แบบแก้ไขเปลี่ยนแปลงสัญญาครั้งที่ 1

PROJECT	โครงการปรับปรุงอาคารเรียน
OWNER	มหาวิทยาลัยแม่โจ้
SITE LOCATION	
PROJECT DIRECTOR	
ARCHITECT	ผู้ทรงคุณวุฒิ ร.ร. ๒๒๒ ศูนย์ ๒๒๒ ร.ร. ๒๒๒
STRUCTURAL ENGINEER	ร.ร. ๒๒๒ ร.ร. ๒๒๒ ร.ร. ๒๒๒
ELECTRICAL ENGINEER	ร.ร. ๒๒๒ ร.ร. ๒๒๒ ร.ร. ๒๒๒
MECHANICAL ENGINEER	ร.ร. ๒๒๒ ร.ร. ๒๒๒ ร.ร. ๒๒๒
MECHANICAL ENGINEER	ร.ร. ๒๒๒ ร.ร. ๒๒๒ ร.ร. ๒๒๒
MECHANICAL ENGINEER	ร.ร. ๒๒๒ ร.ร. ๒๒๒ ร.ร. ๒๒๒
DRAWING TITLE	SCALE
DRAWING BY	
CHECKED BY	DATE
APPROVED BY	
DESIGN AND REVISIONS	DATE
DRAWING NUMBER	TOTAL
SHOP-ST-001

แบบแปลนแก้ไขเปลี่ยนแปลงสัญญาครั้งที่ 1

แปลนโครงสร้าง ฐานราก เสาเข็ม LIFT

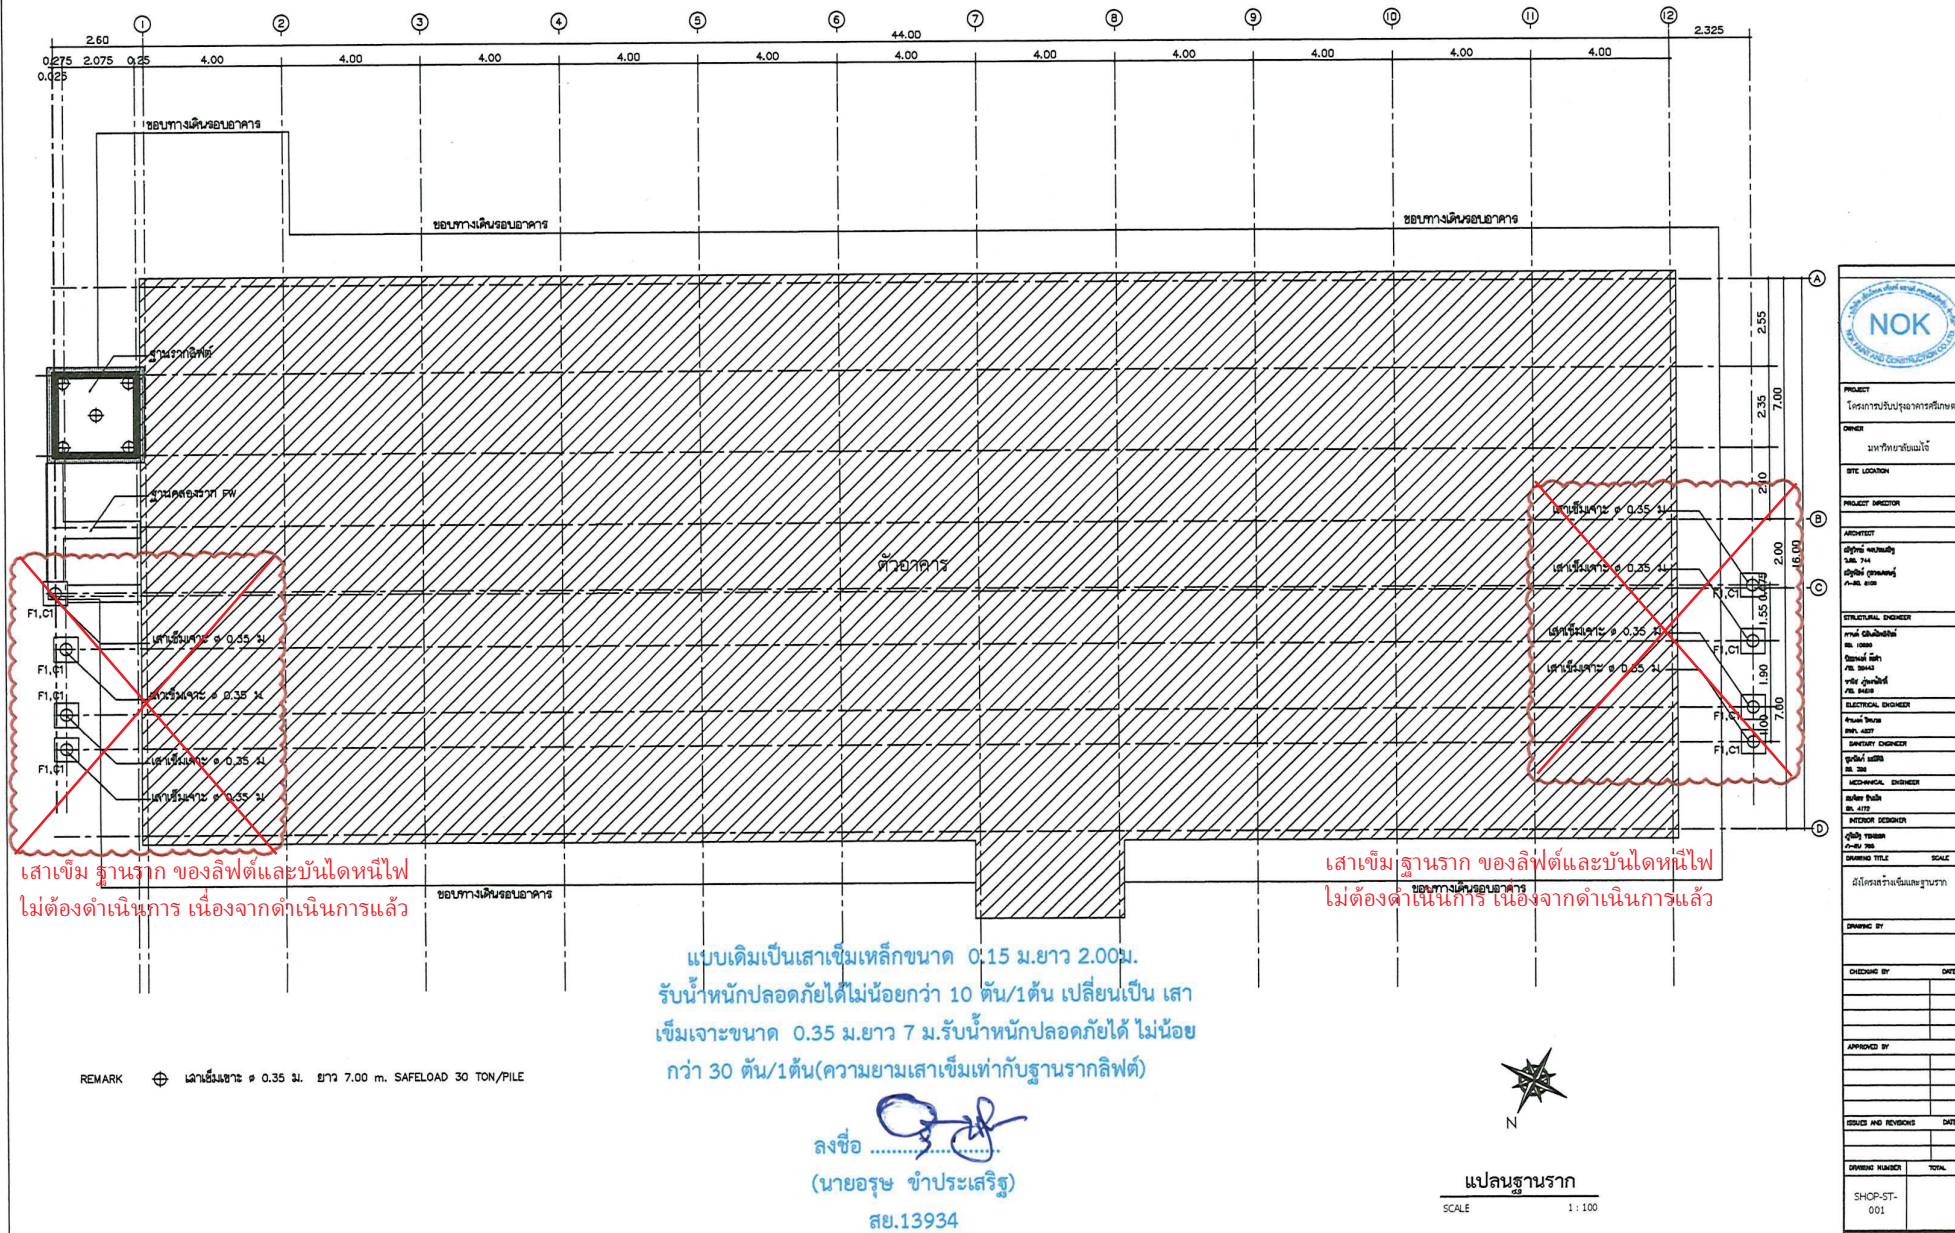
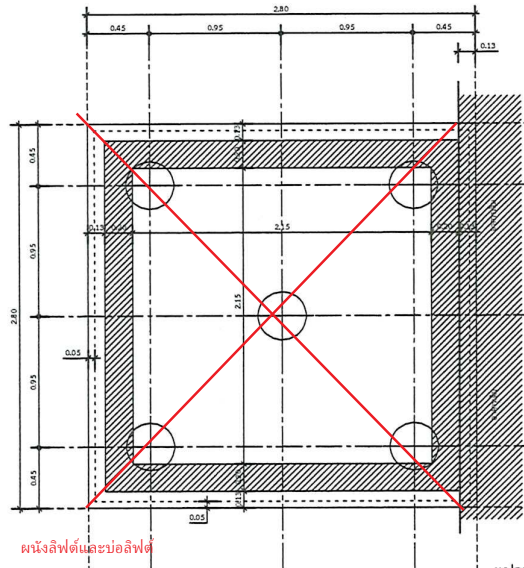
ผนังลิฟต์และบ่อลิฟต์
ไม่ต้องดำเนินการ เนื่องจากดำเนินการแล้ว

ขยายฐานคองกร้า FW

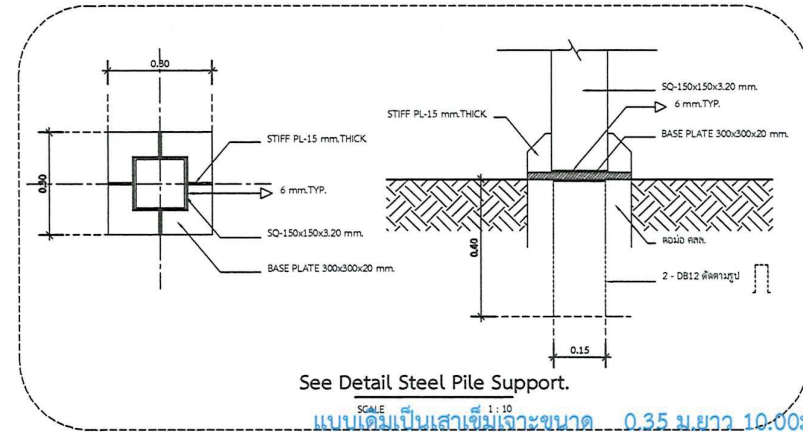
แบบเดิมเป็นเสาเข็มเจาะขนาด 0.35 ม.ยาว 10.00 ม.

รับน้ำหนักปลอดภัยได้น้อยกว่า 30 ตัน/1ต้น เปลี่ยนเป็น

เสาเข็มเจาะขนาด 0.35 ม.ยาว 7 ม.รับน้ำหนักปลอดภัยได้

ไม่น้อยกว่า 30 ตัน/1ต้น(ตามผลทดสอบดิน)

ขยายโครงสร้าง ฐานราก เสาเข็ม LIFT

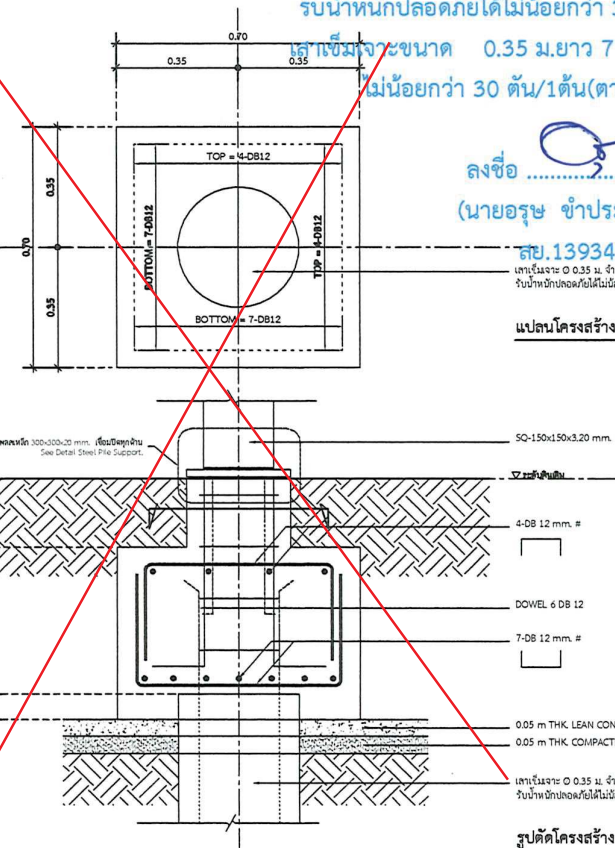
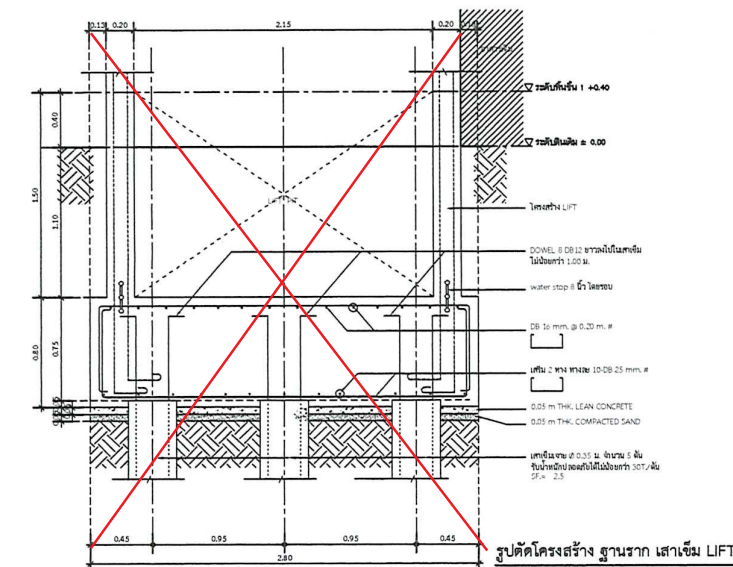
เสาเข็ม ฐานราก ของลิฟต์และบันไดหนีไฟ
ไม่ต้องดำเนินการ เนื่องจากดำเนินการแล้ว

ผังพื้นที่ 5
มาตราส่วน 1 : 100
งานแปลนผังอาคารหอพัก 12 มม. โดยใช้โครงร่างเหล็ก 1.5x3 นิ้ว เปลี่ยนเป็นผังก่ออิฐมวลเบาตามแบบเรียบ ขอบรับรองว่าโครงสร้างสามารถรับน้ำหนักได้
ลงชื่อ [Signature]
(นายอรุณ ขำประเสริฐ)
สย.13934

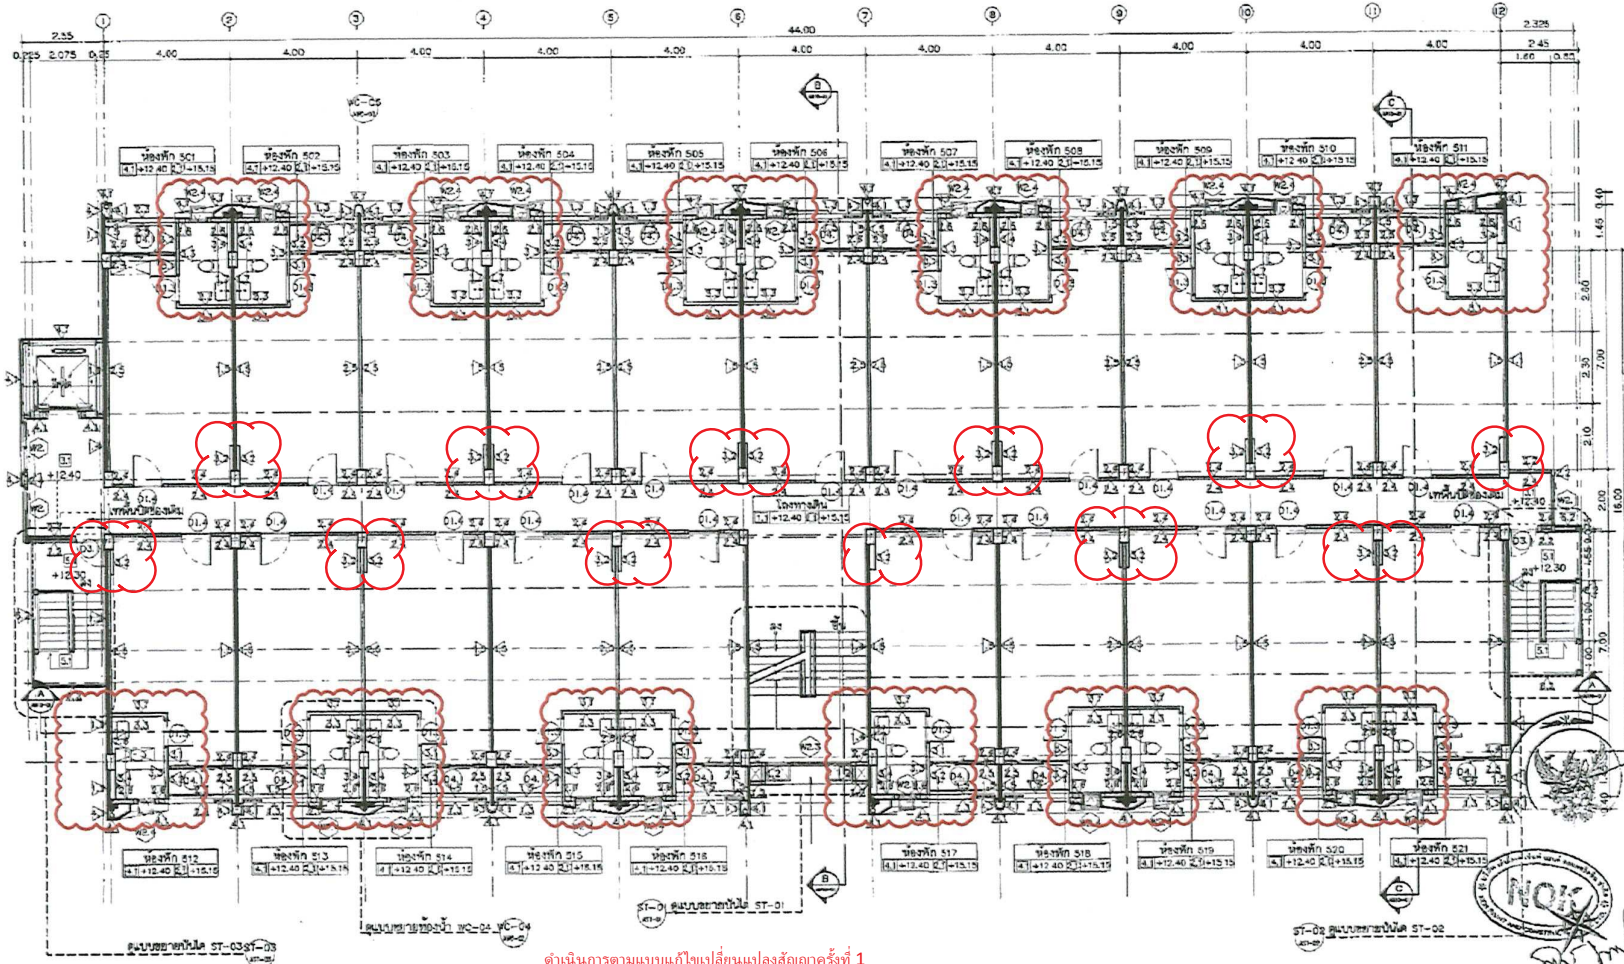
- .. เหนือห้องน้ำลิ้น 2-5 ชั้นบนชั้นห้องพัก (ห้อง 201, 212, 301, 312, 401, 412, 501, 512) ที่มีการใช้เครื่องปรับอากาศ ให้ตามชนิดใหม่ จากชนิดเดิมที่มีอยู่
- .. ห้องน้ำลิ้น 2-5 ชั้นบนชั้นห้องพัก (ห้อง 201, 212, 301, 312, 401, 412, 501, 512) ให้ทำเป็นห้องน้ำใหม่ ให้ทำกับห้องเดิม และติดตั้งสุขภัณฑ์
- .. พื้นกระเบื้องทางเดิน ให้เปลี่ยนเป็นกระเบื้องปูพื้นใหม่ จากชนิดเดิมที่มีอยู่

แนบขยายห้องพัก
มาตราส่วน 1 : 50

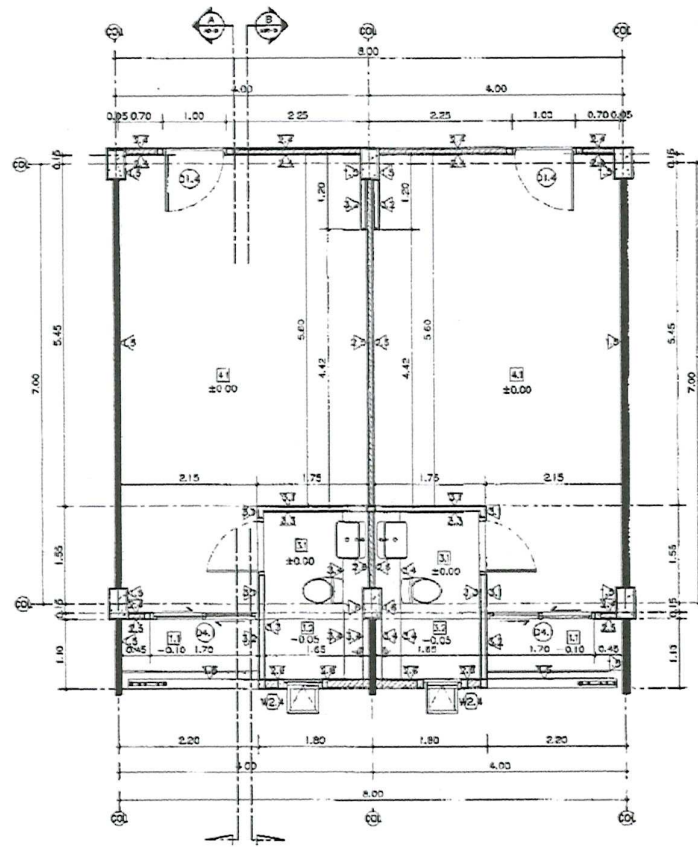
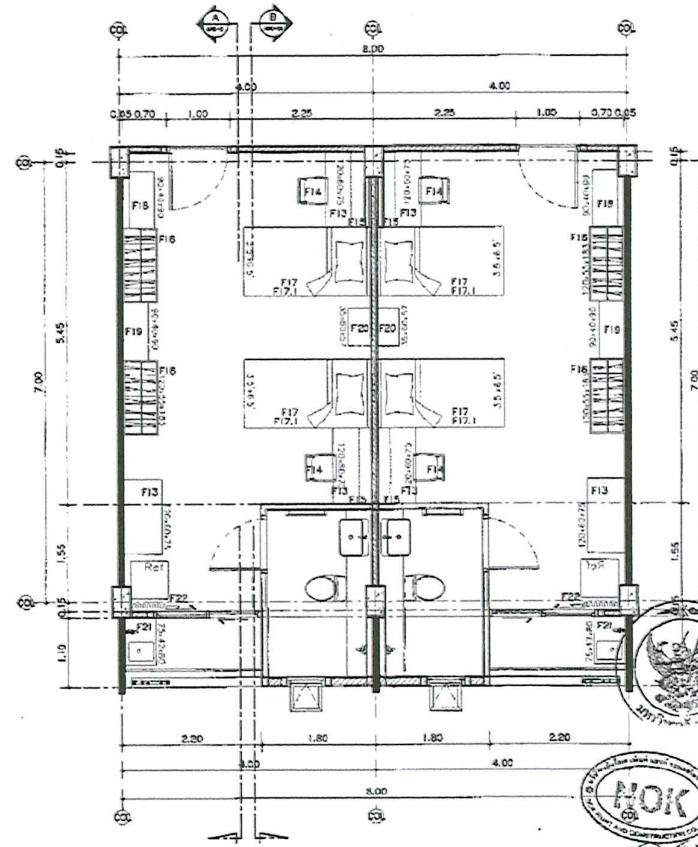
งานเปลี่ยนผนังทาสีทาสีทาสี 12 มม. โดยใช้โครงเหล็ก 1.5x3 นิ้ว
เปลี่ยนเป็นผนังก่ออิฐมวลเบาฉาบปูนเรียบ ขอรับรองว่าโครงสร้างสามารถรับน้ำหนัก

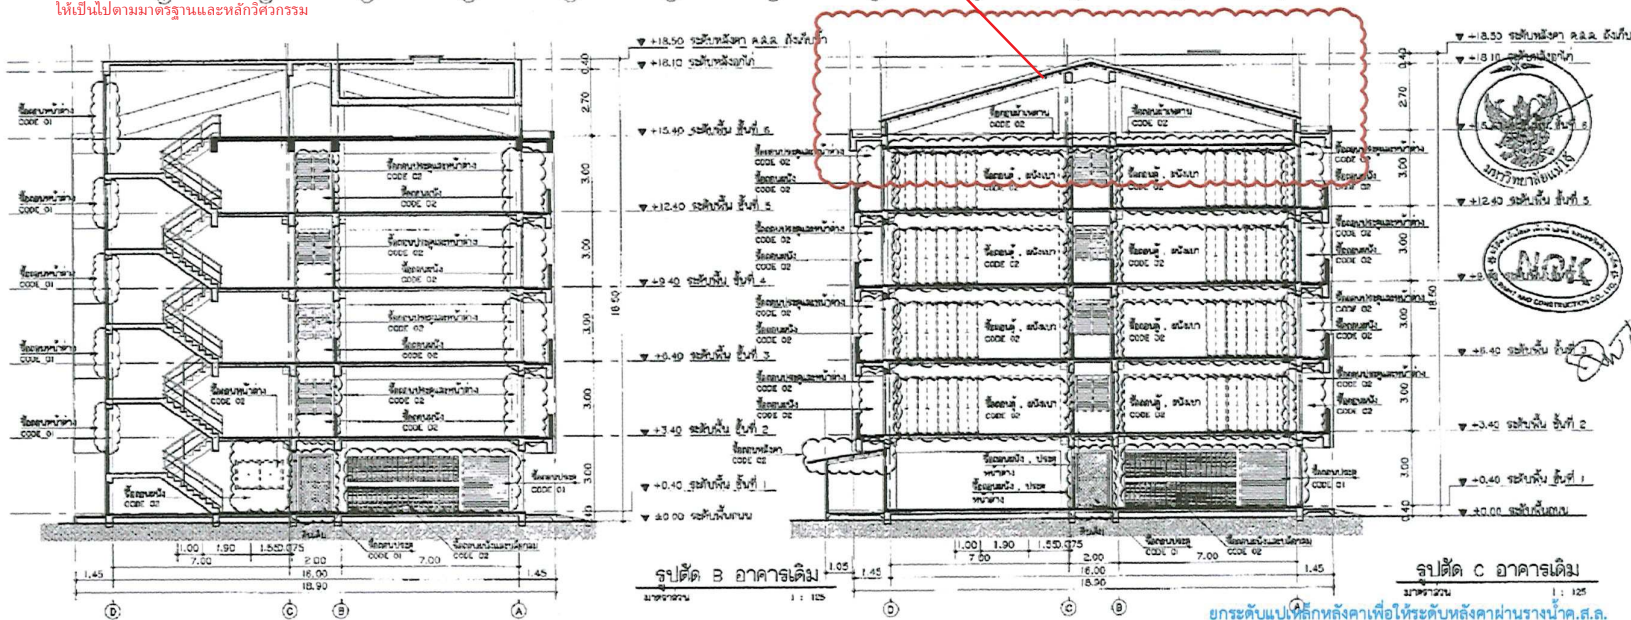
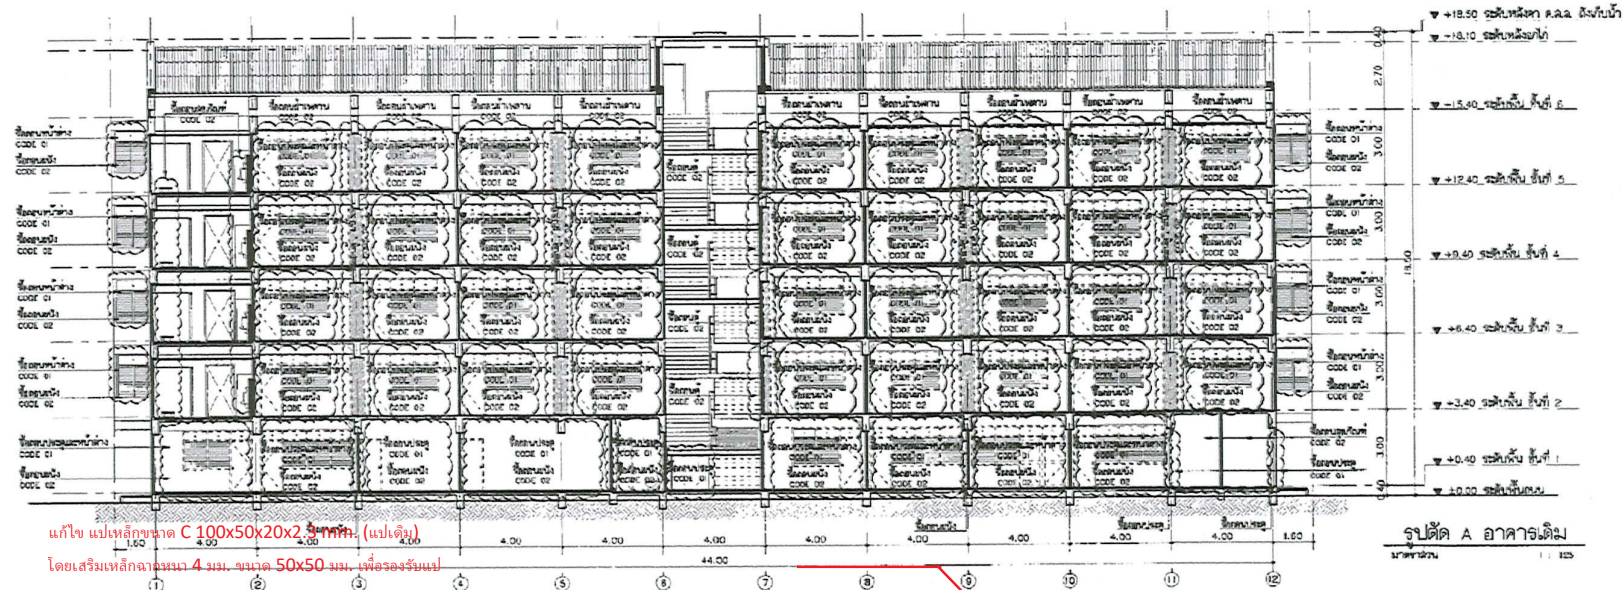
ยกระดับแปลหลังคาเพื่อให้ระดับหลังคาผ่านรางน้ำค.ส.ล.

รับรองว่าโครงสร้างอาคารสามารถรับน้ำหนักได้

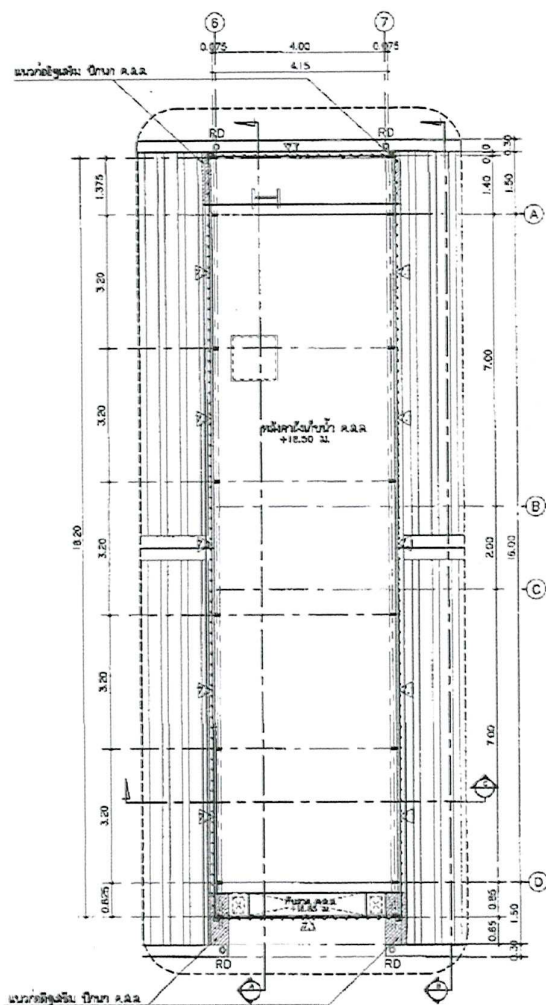
ยกระดับแบล็กหลังคาเพื่อให้ระดับหลังคาผ่านรางน้ำค.ส.ล.
รับรองว่าโครงหลังคาสามารถรับน้ำหนักได้

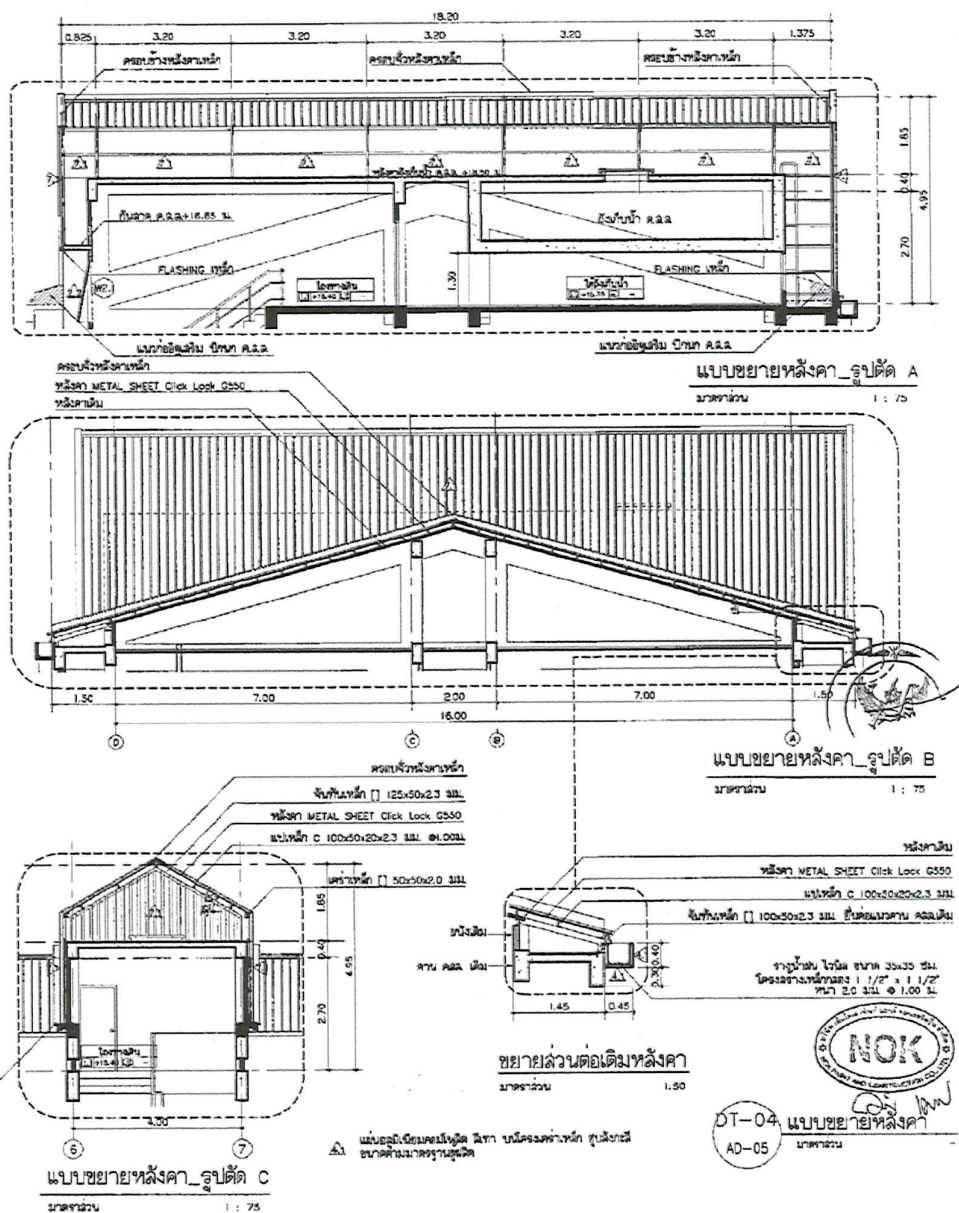
แก้ไข แปะเหล็กขนาด C 100x50x20x2.3 mm. (แปะเดิม)

โดยเสริมเหล็กฉากหนา 4 มม. ขนาด 50x50 มม. เพื่อรองรับแป

ให้เป็นไปตามมาตรฐานและหลักวิศวกรรม
